Un aménagement pour piétons réalisé à Saint Nom la Bretèche (Yvelines)

Note de Claude Got du 1^{er} mars 2012.

Photo de la partie de la route des muses au-dessus de la zone de parking en épi (décembre 2010).

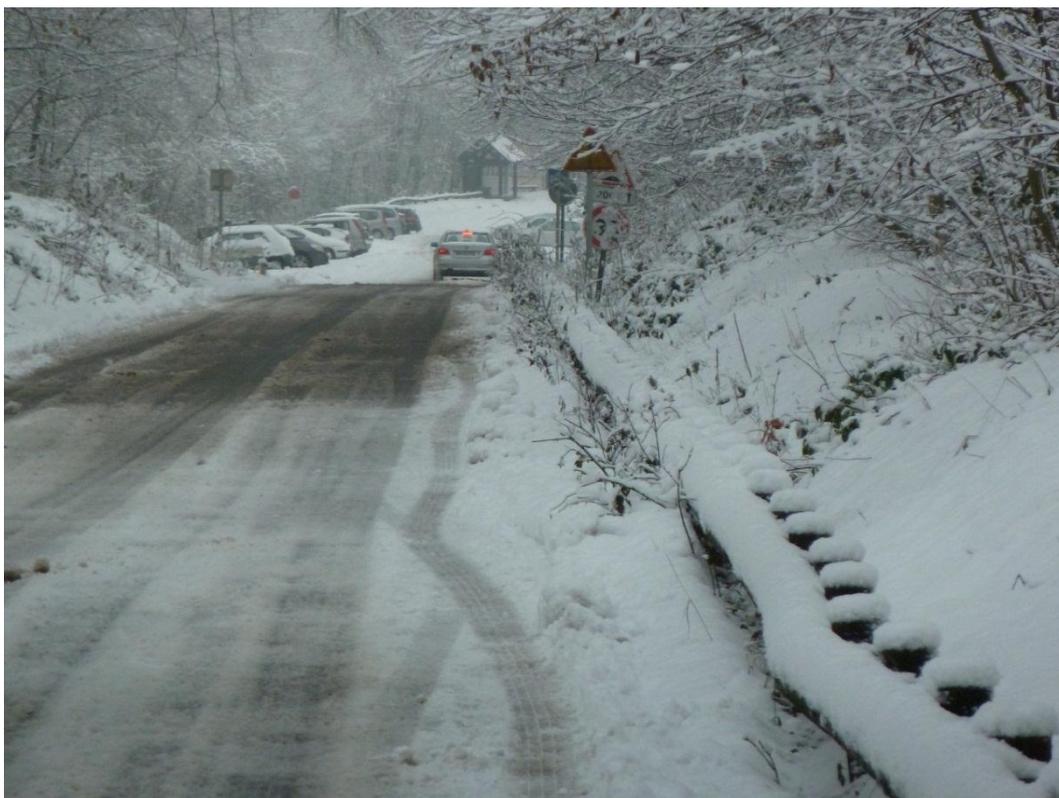
La photo ci-dessous, prise avant ces aménagements, illustre le danger lié à l'absence de possibilité de quitter la chaussée de la route des muses, des ronces ou une barrière de bois la séparant du talus ou du sous-bois. Les piétons étaient invisibles la nuit. Par temps de neige, les voitures qui s'engageaient dans la descente ne contrôlaient pas leur trajectoire et leur freinage. Dans un tel contexte les piétons ne bénéficiaient d'aucune protection.

Courbe au niveau du carrefour entre la route royale et la route des muses

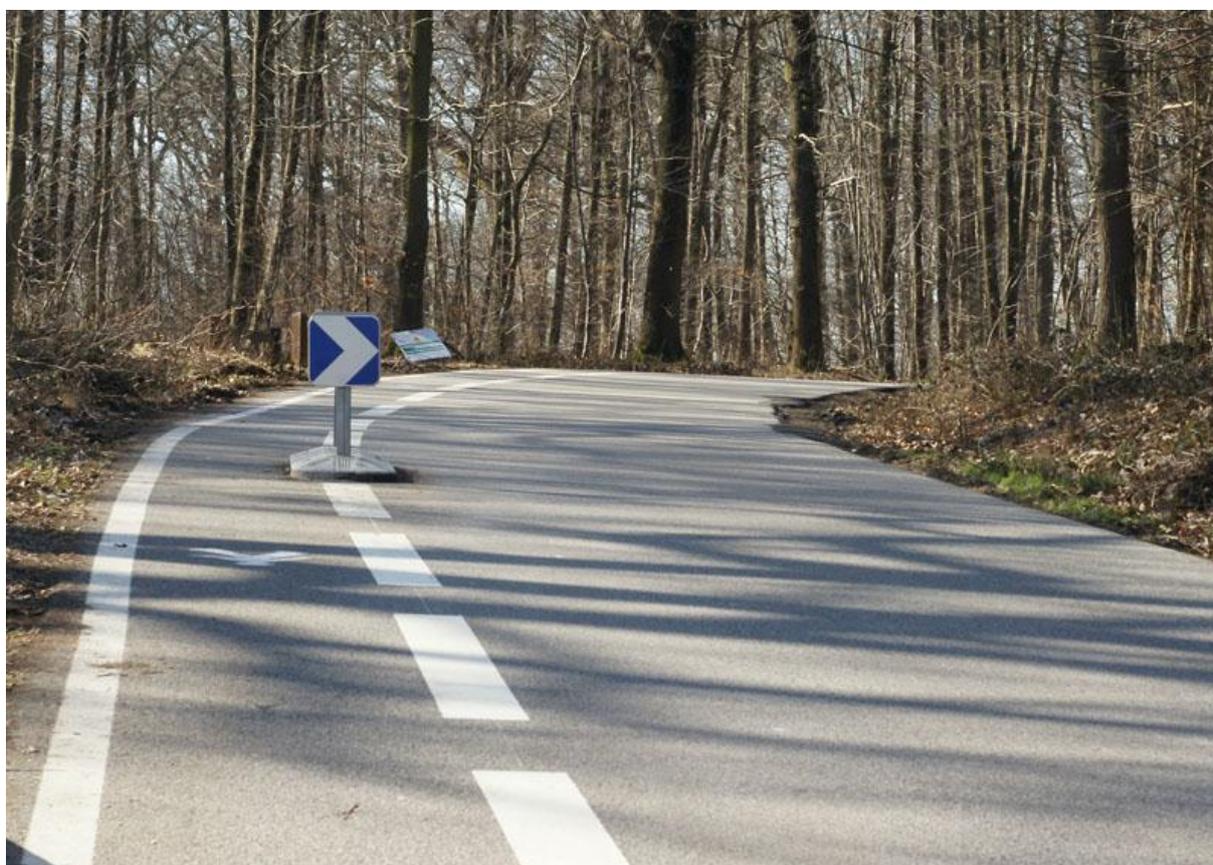
Les îlots placés sur la ligne discontinue séparant la partie piétonne de la chaussée sont absents dans les deux courbes sans visibilité de ce trajet sur une longueur d'environ 100 mètres, là où le risque est maximal. Un piéton qui emprunte la partie qui lui est « réservée » est mis en danger dans la partie séparant le dernier îlot et la fin du virage, quand les véhicules doivent se rabattre brutalement sur la partie piétonne, lorsqu'ils aperçoivent un véhicule prioritaire montant de la gare. En sens inverse, il n'y a pas un seul panneau de limitation de vitesse entre le panneau 30 situé au niveau du ralentisseur de sortie du parking de la gare et le carrefour royal.

Courbe située en haut de la route des muses, avant le début de la descente vers la gare

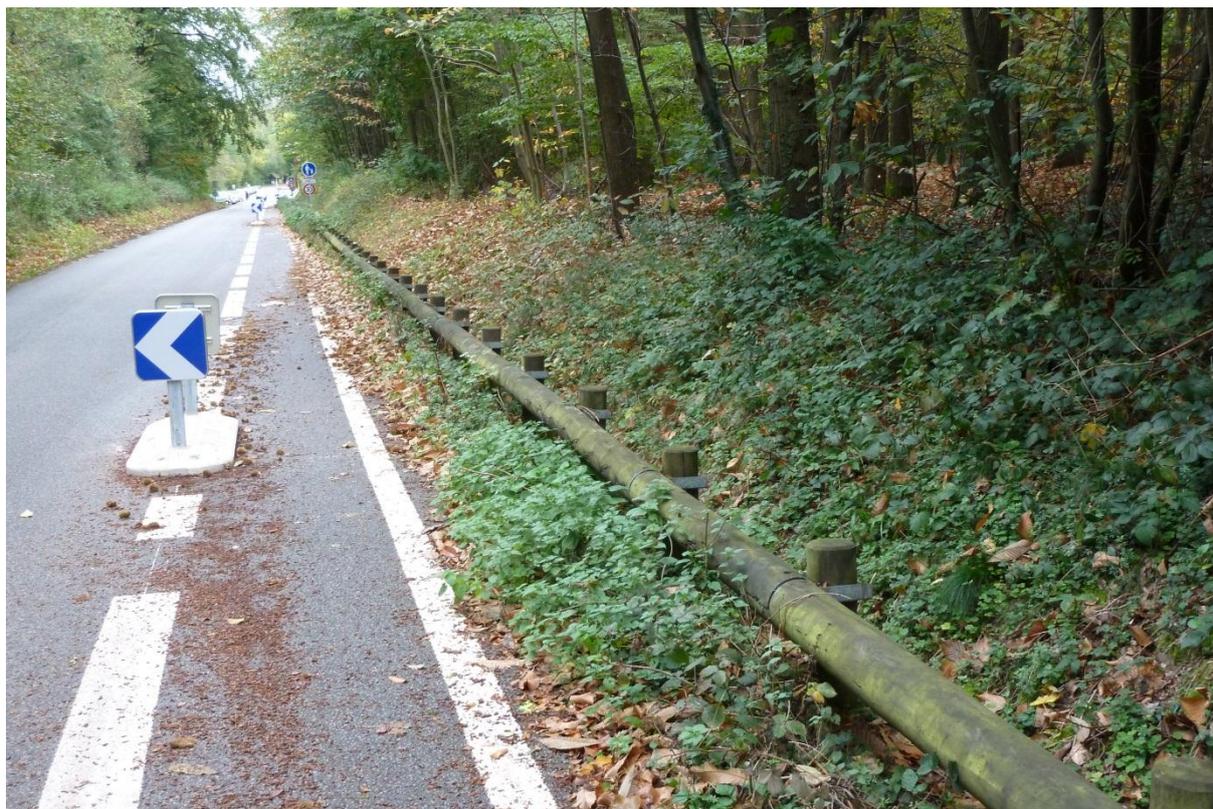
Le second virage situé dans le haut de la route des muses (photo suivante) présente le même facteur de risque. Là encore il n'y a pas d'îlot de protection des piétons au niveau de la courbe, mais seulement en fin de courbe. Le véhicule se dirigeant vers la gare peut avoir à croiser un véhicule prioritaire alors qu'un piéton occupe la partie de la voie qui doit le protéger. Si la vitesse maximale de 30 km/h était respectée, le risque serait faible, mais il faut retenir que cette voie conduit à une gare, qu'il y a deux trains par heure et que les usagers roulent à 60/70 km/h sur cette route quand ils sont en retard.

Bordure de la route des muses début mars 2012

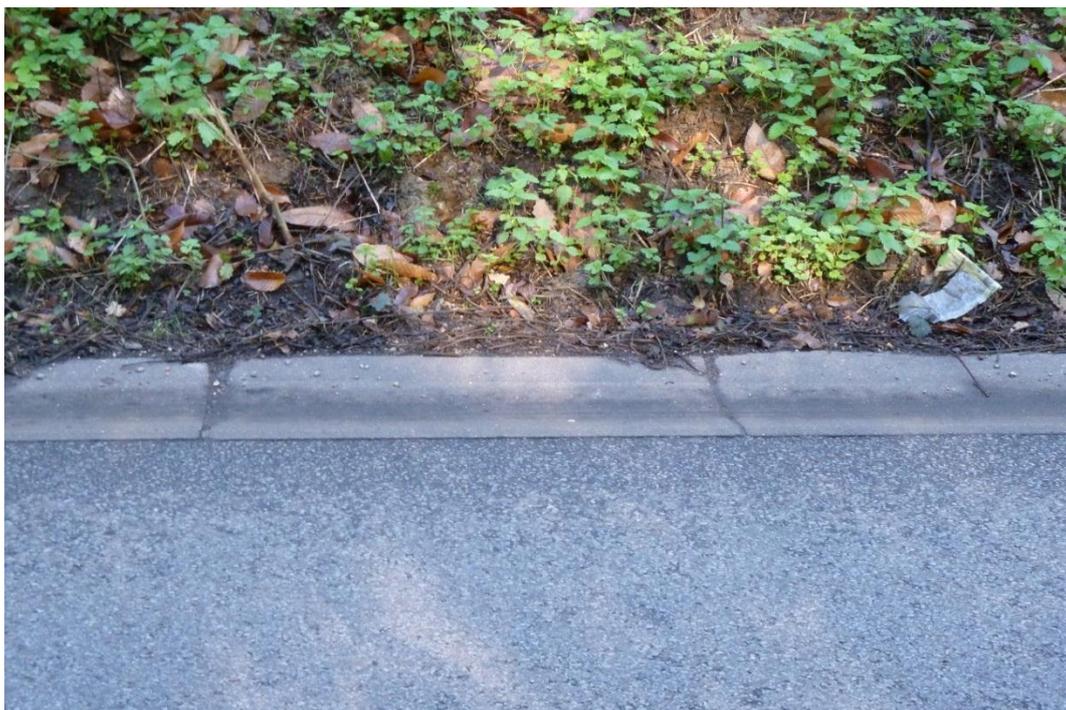
L'emprise de la voie est beaucoup plus réduite que celle de la route royale. La règle de un mètre de longueur placée sur la barrière en bois indique cependant la possibilité d'une solution minimale sous la forme d'un chemin piéton à côté de la voie utilisée par les véhicules. Cette solution n'aurait pas la qualité d'une véritable voie verte, mais elle serait préférable à la solution actuelle

La meilleure solution serait la poursuite de la voie verte jusqu'au parking en obtenant des pouvoirs publics la décision d'élargir l'emprise de la voie aux dépens des deux accotements. Il n'est pas nécessaire d'avoir des fossés le long d'une telle voie. Le drainage ne pose aucun problème dans une forêt implantée sur les terrains sablonneux du stampien supérieur. Le seul écoulement à assurer est celui du ruissellement des eaux de pluie sur la chaussée. Actuellement la rigole en béton placée le long de la voie revêtue est suffisante pour assurer cette fonction.

Cette seconde hypothèse est renforcée par l'évolution de la situation forestière le long de la route des muses. Des abattages très importants ont été réalisés au cours des dernières semaines, incluant les arbres les plus anciens. Cette situation permet de négocier avec l'ONF et les responsables départementaux en charge de la sécurité publique la réalisation de la voie verte sur toute la longueur séparant le carrefour royal du bas de la route des muses, sans autre opération forestière qu'un

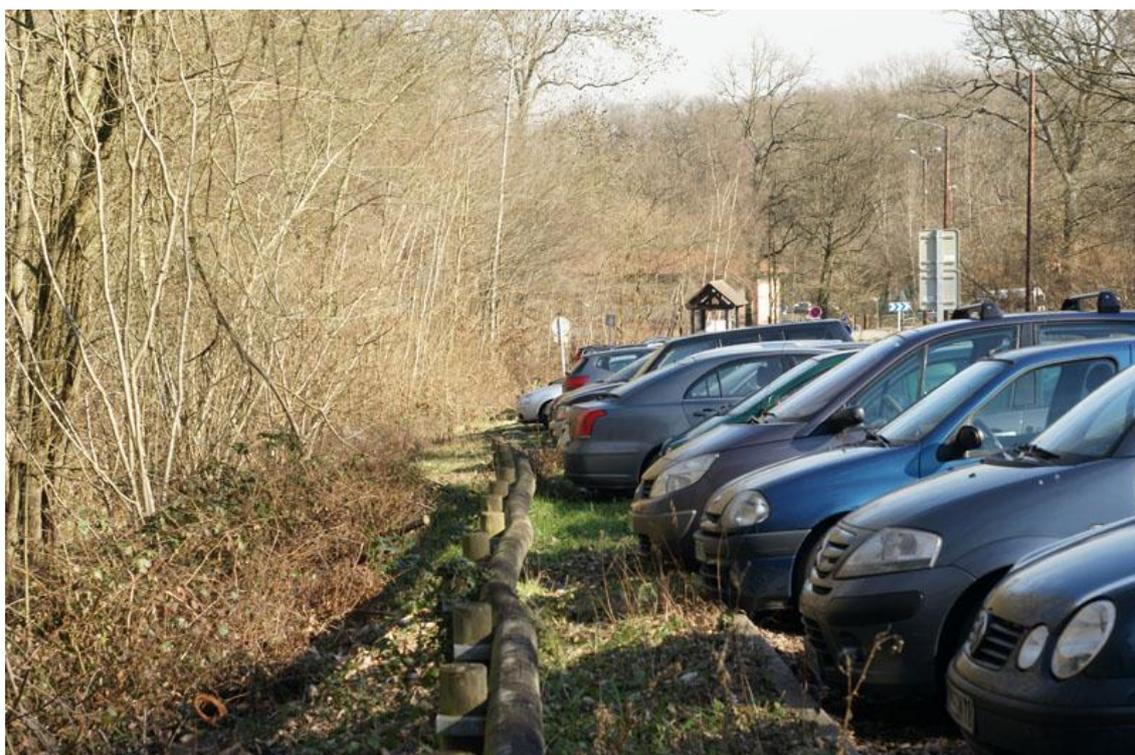
La vue suivante montre qu'il était facile de faire passer le cheminement des piétons entre la forêt et le stationnement, là encore au prix d'un aménagement minime. Il n'exigeait pas d'abattage d'arbre et permettait d'éviter tout conflit entre les piétons et les véhicules circulant, notamment les bus. En outre, son aspect esthétique ne pouvait être qu'une amélioration de la bordure actuelle qui n'est l'objet d'aucun entretien.
